平成25年11月13日 公告

「庭窪浄水場1系施設耐震改良工事（その4）」

1 設計図書の一部に表記誤りがありました。下記正誤表をご確認ください。

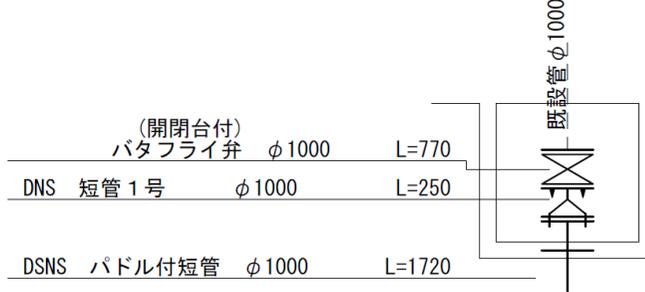
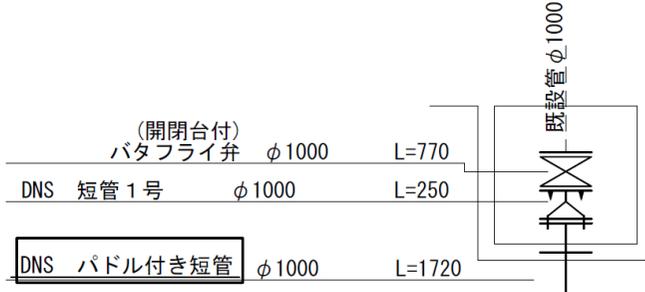
訂正箇所	誤	正
工事設計書 請負工事費明細書 40頁 第38号内訳書 管路資材費 パドル付き短管の口径について	DNS パドル付き短管 1200×1720	DNS パドル付き短管 <u>1000</u> ×1720
工事設計書 請負工事費明細書 40頁 第38号内訳書 管路資材費 パドル付き短管の口径について	DNS パドル付き短管 1200×1620	DNS パドル付き短管 <u>1000</u> ×1620
図面 枚数番号7 管割図(1) パドル付き短管の規格について		
図面 枚数番号7 管割図(1) パドル付き短管の規格について

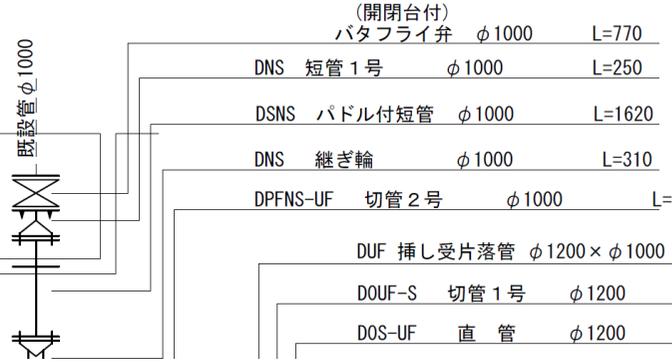
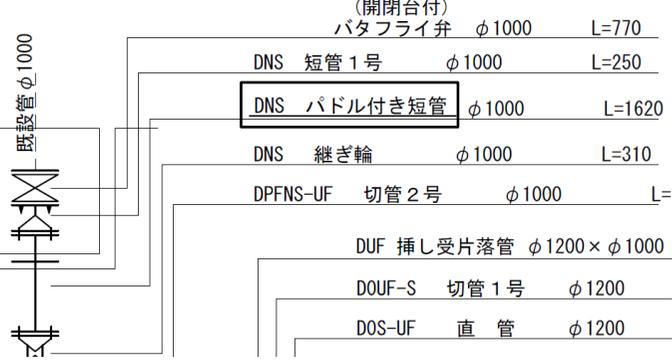
訂正箇所	誤	正
<p>図面 枚数番号24 場内整備平面図(2) アスファルト舗装について</p>	<p style="text-align: center;"><u>アスファルト舗装 S=1:10</u></p> <p style="text-align: center;">(掘削部) ← → (影響部)</p> <p style="text-align: center;">A10-20</p> <p>300 100 50 50</p> <p>表層アスファルト (再生粗粒度) ← タックコート 基層アスファルト (再生粗粒度) ← プライムコート 上層路盤 下層路盤 以下、良質土埋戻 ← 不陸直・転圧</p>	<p style="text-align: center;"><u>アスファルト舗装 S=1:10</u></p> <p style="text-align: center;">(掘削部) ← → (影響部)</p> <p style="text-align: center;">A10-20</p> <p>300 100 50 50</p> <p>表層アスファルト (再生密粒度) ← タックコート 基層アスファルト (再生粗粒度) ← プライムコート 上層路盤 下層路盤 以下、良質土埋戻 ← 不陸直・転圧</p>
